# WEST 507

RESTAURATIE & TRANSFORMATIEVISIE | PLAN VAN AANPAK

14.03.2018

### Update/aanvulling 14.03.2018

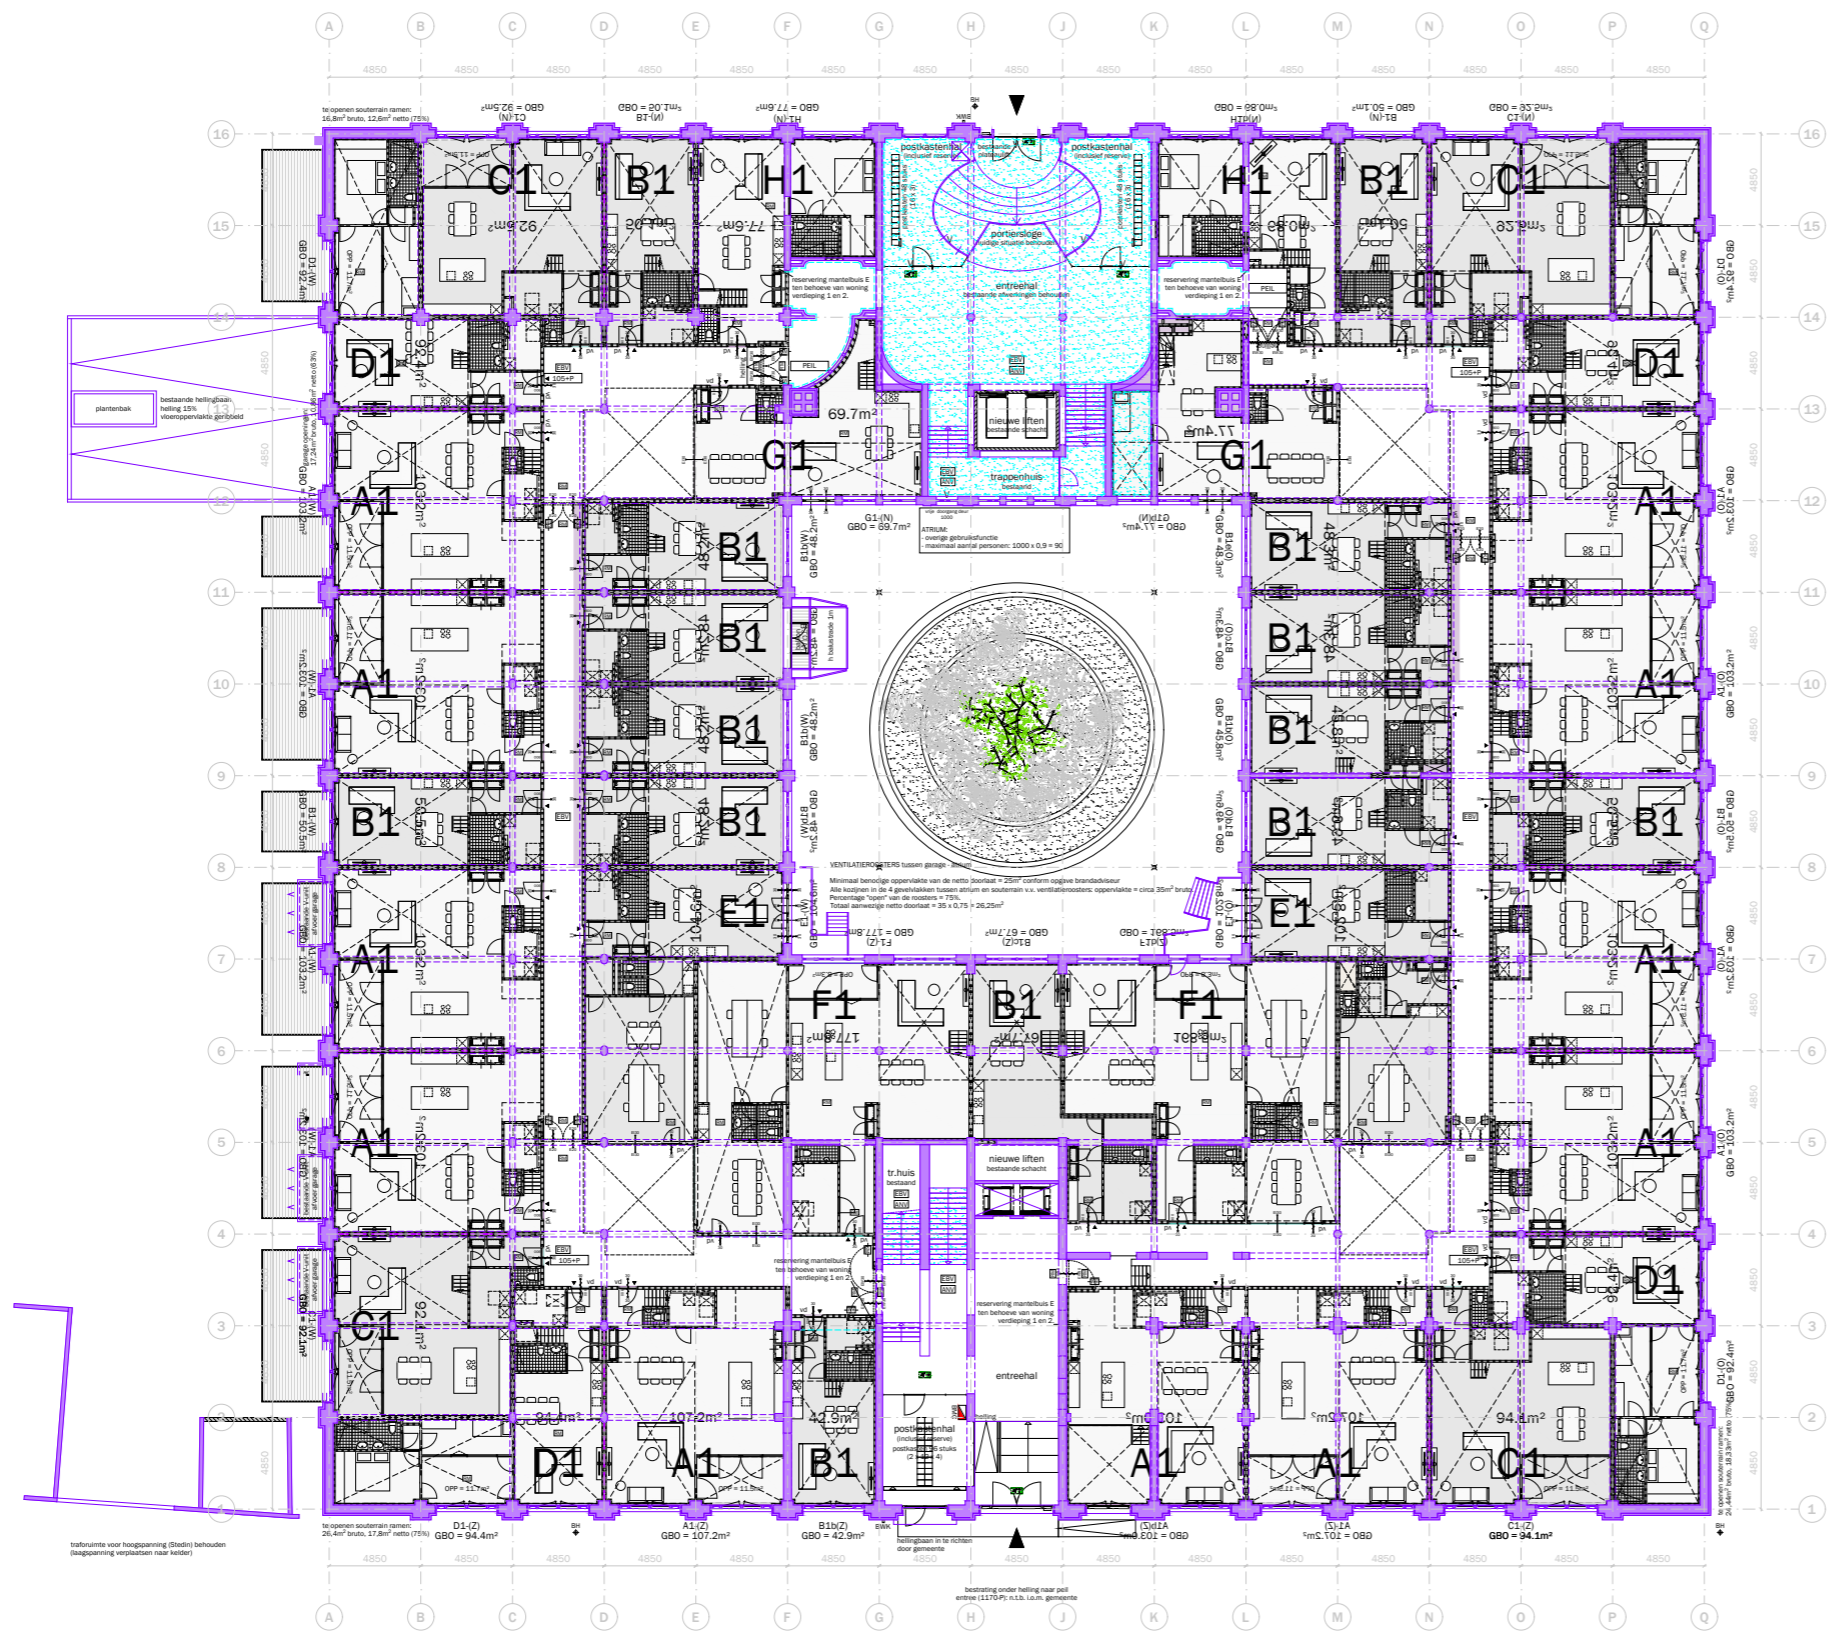
stipelijijn: zone aangegeven van de positie huidige prisma glazen bouwstenen in de atriumvloer.  
 Huidige situatie: afwerkig atrium vloer (flagstones) ligt op de glazenbouwstenen  
 Huidige situatie blijft ongewijzigd

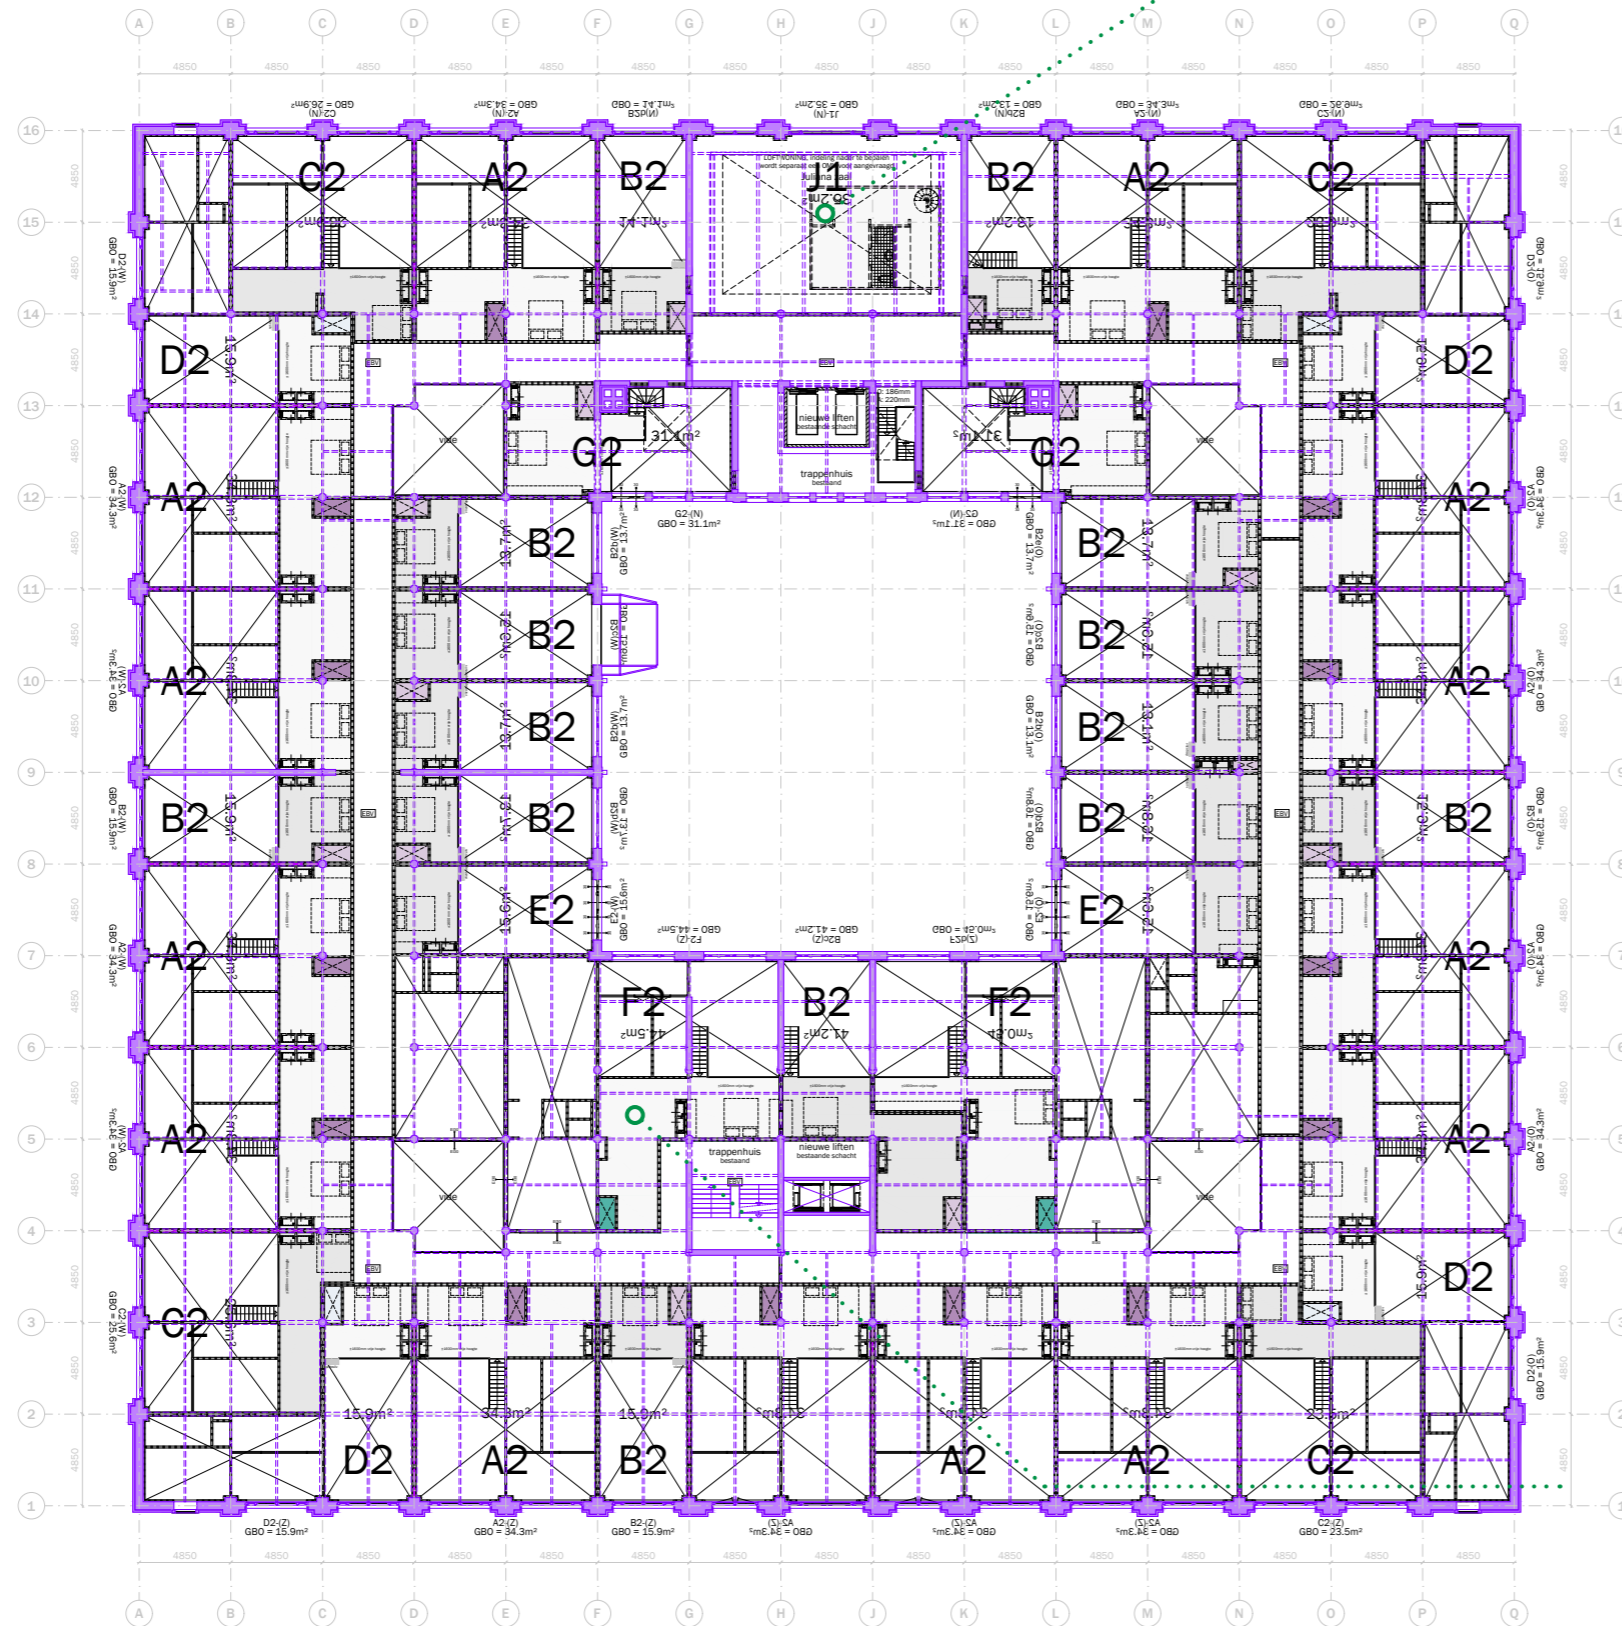
tekst toegevoegd:  
Indeling van deze  
woning wordt in  
een later stadium  
door middel van  
een separate OMV  
aangevraagd

WESTGEVEL

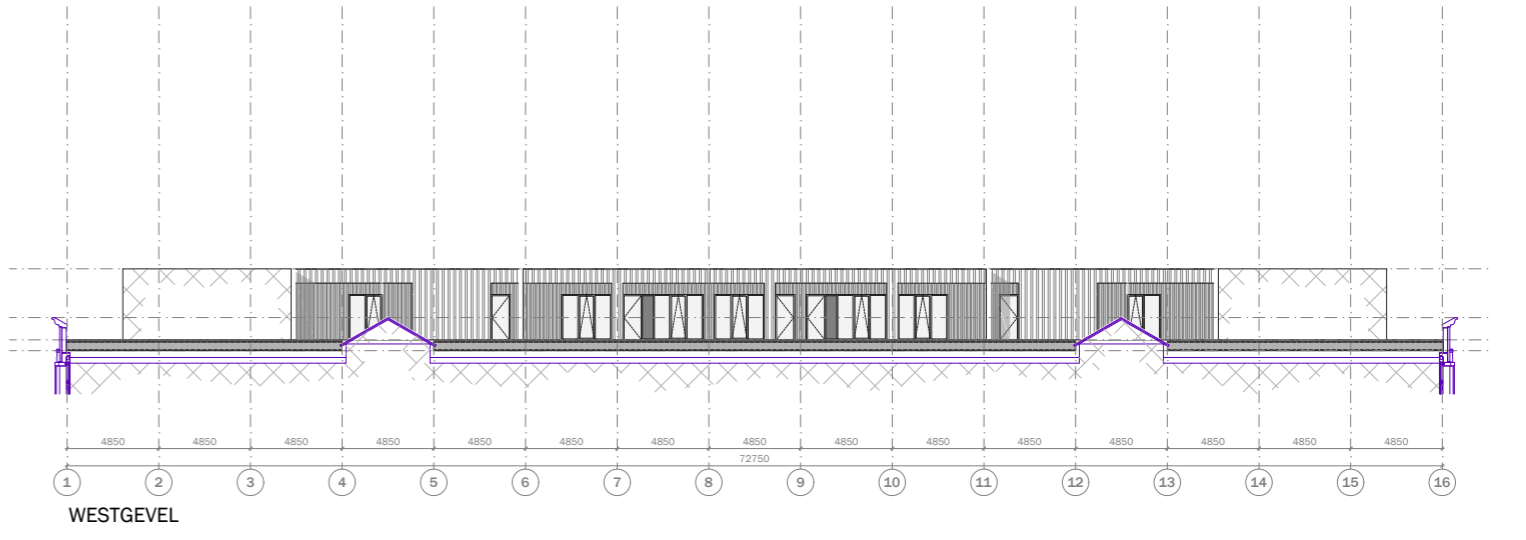
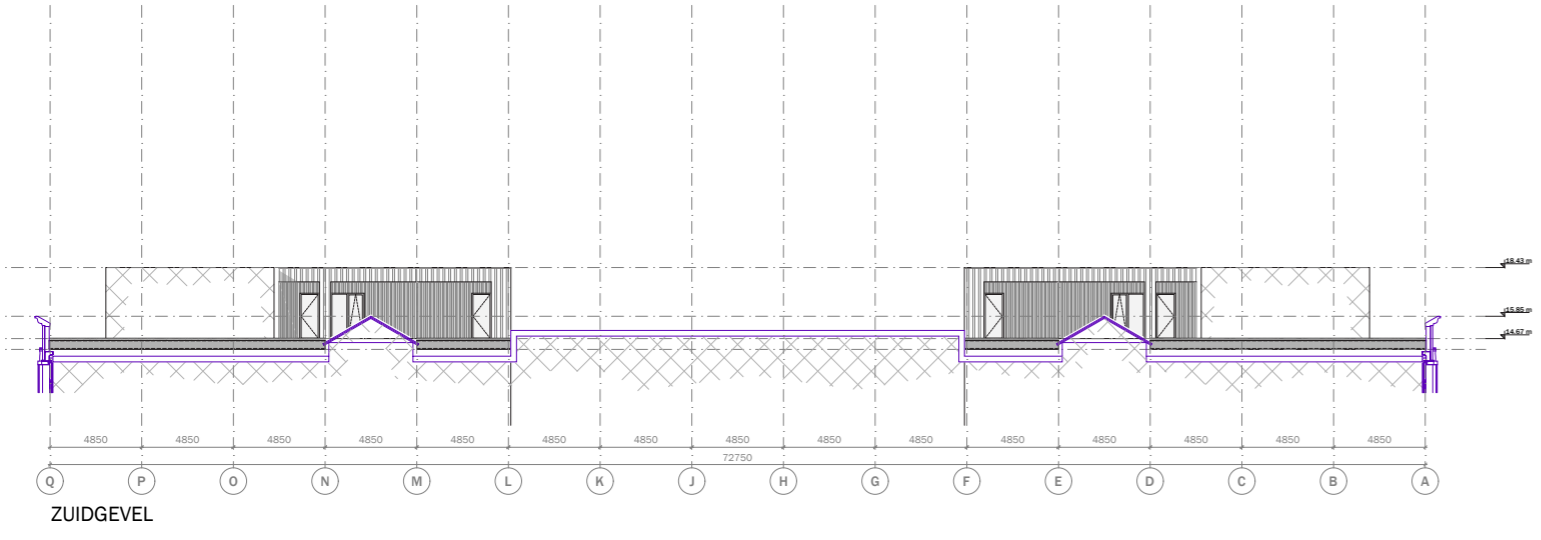
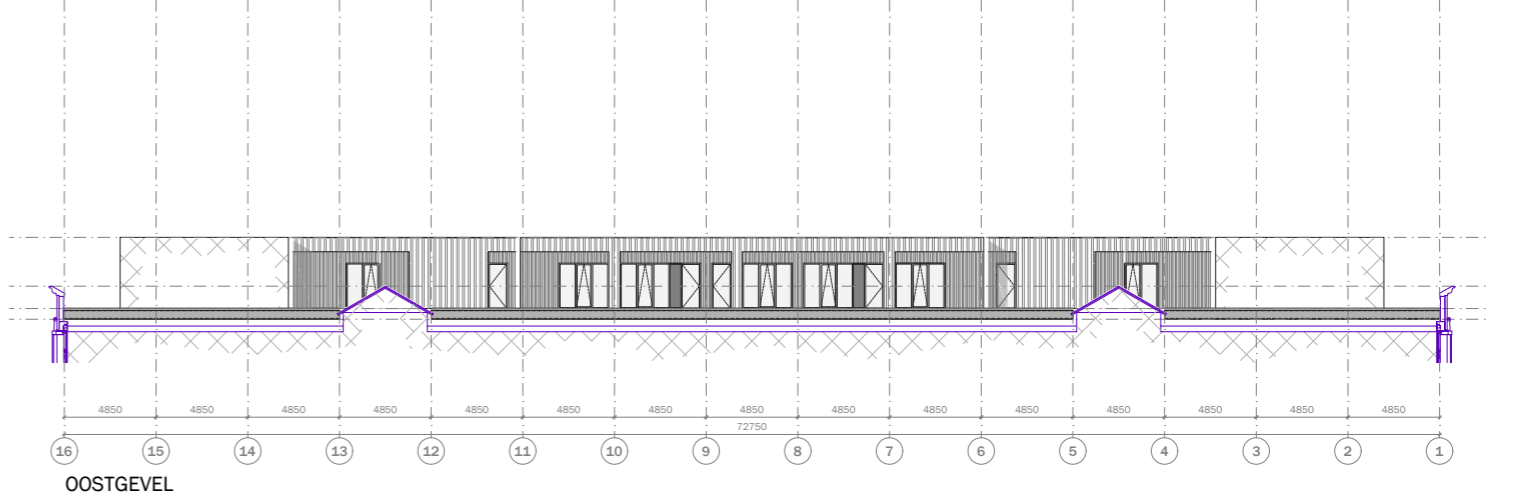
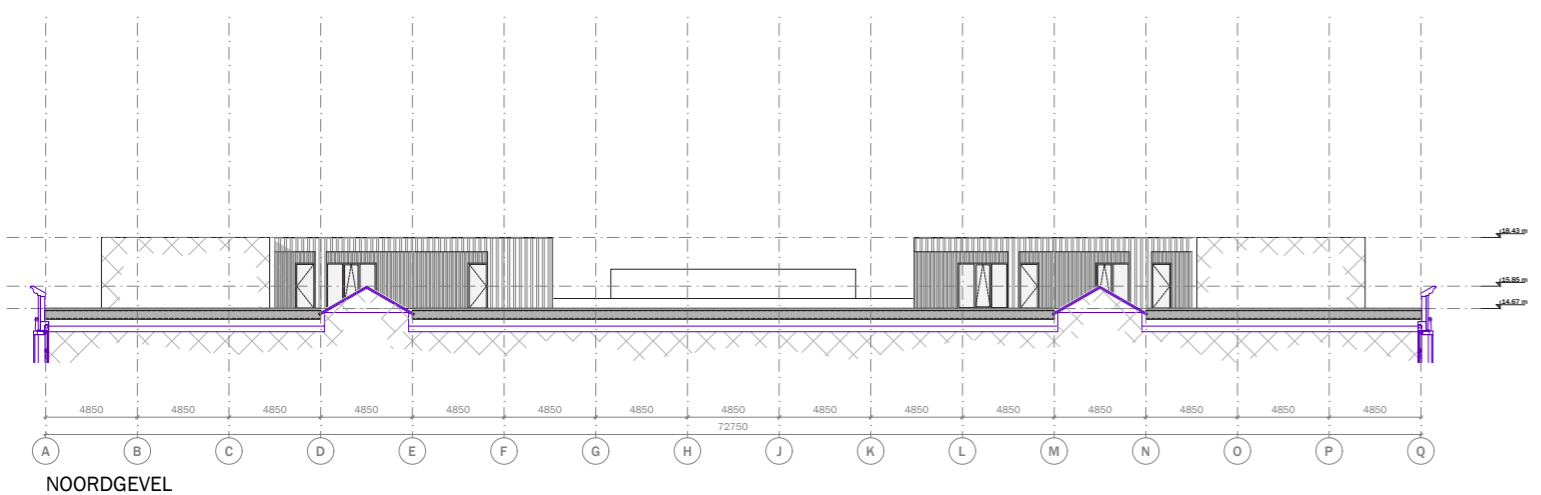
Eerder ingetekende trappetjes van de buitenruimte naar maaiveld zijn vervallen (zie ook principe detail)

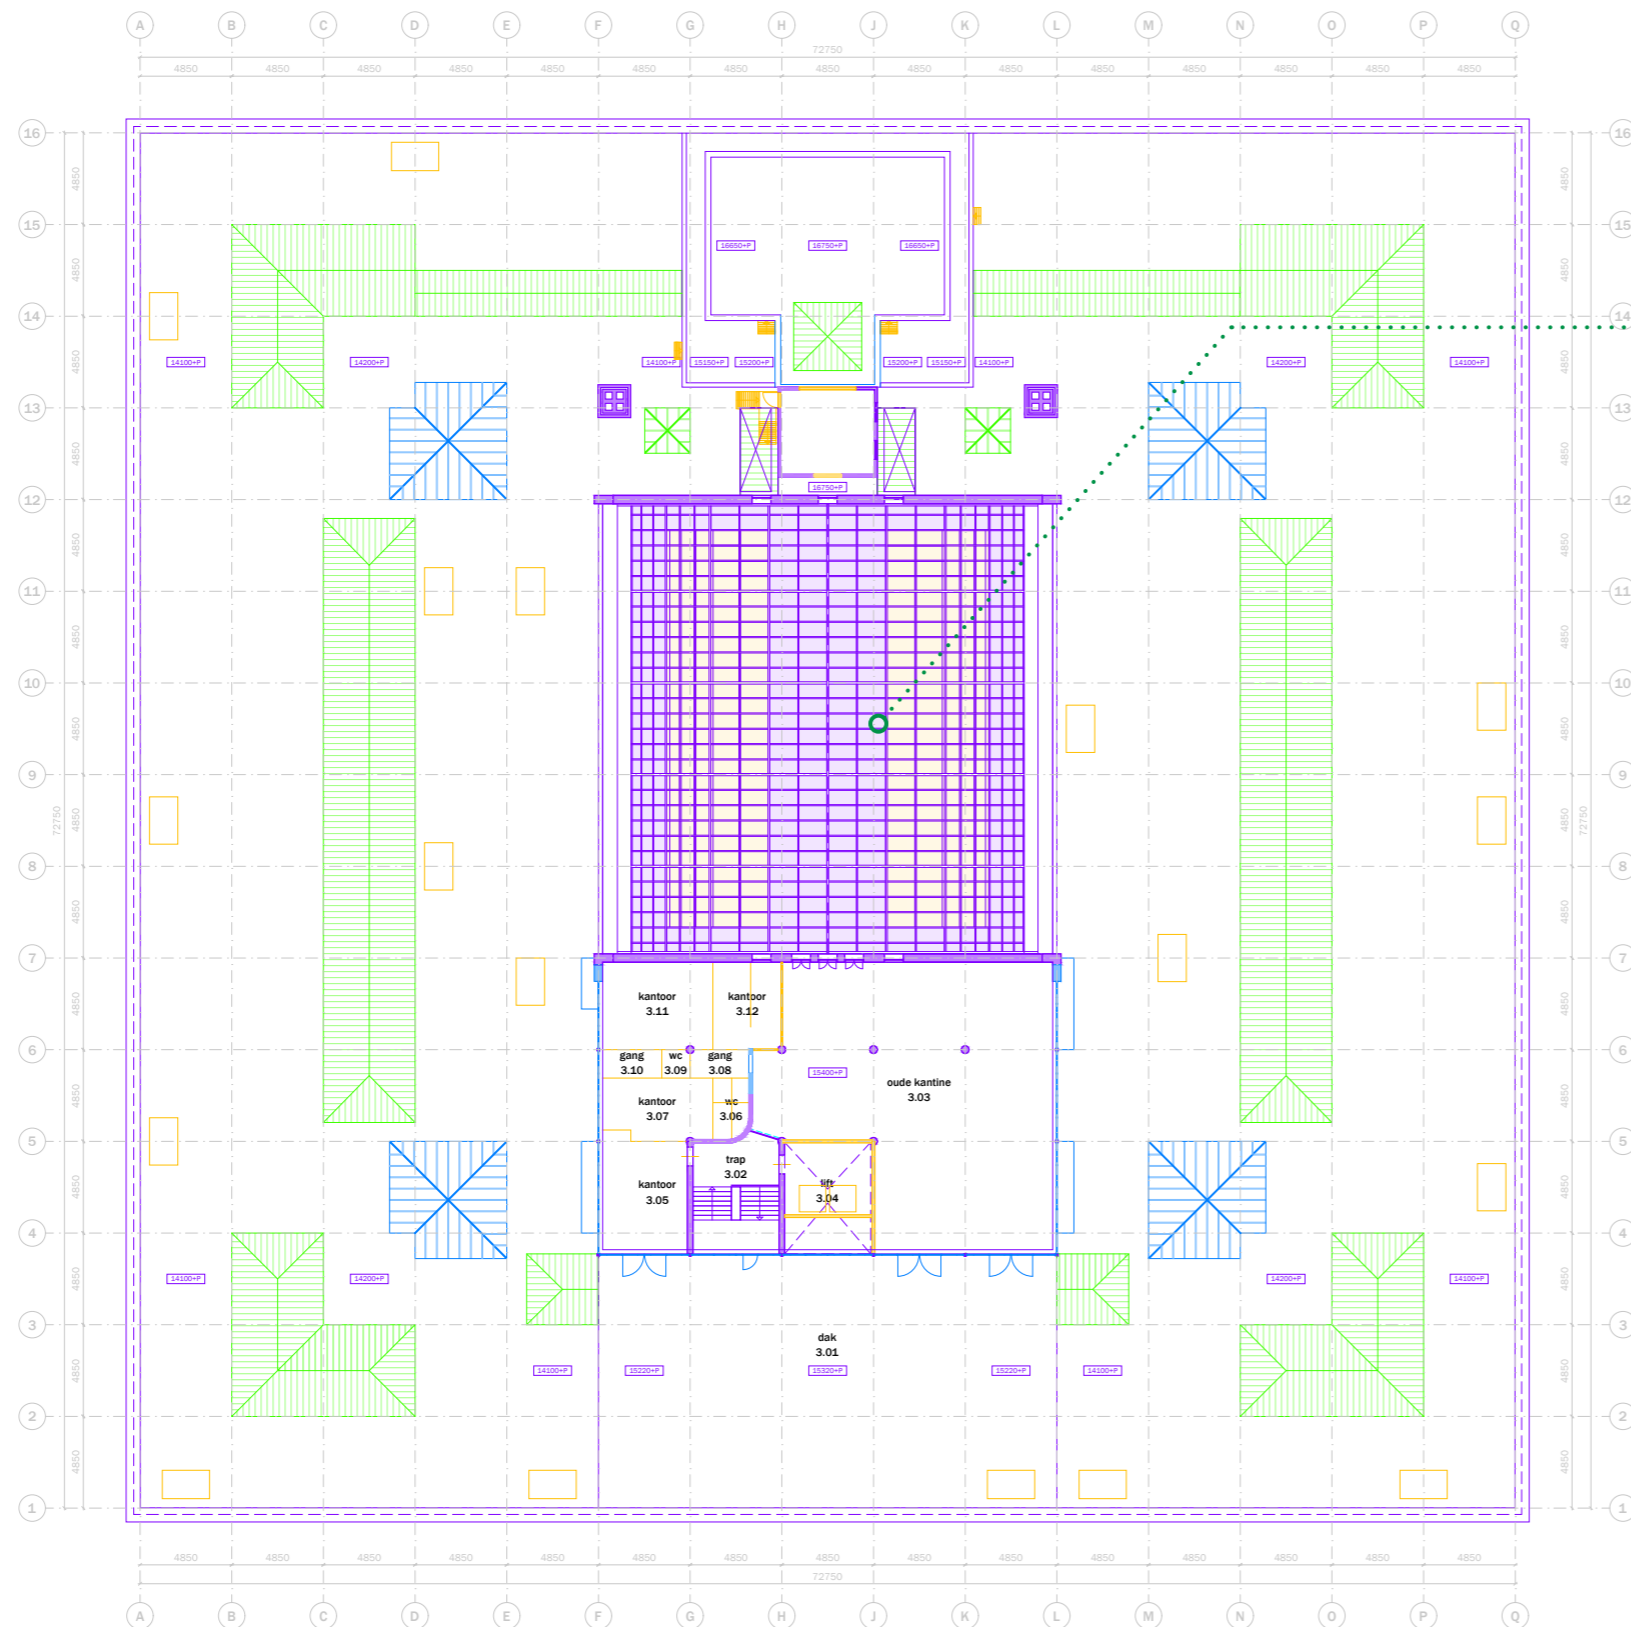
atrium kap in tekening volledig zichtbaar gemaakt, zie verder ook dossier 08
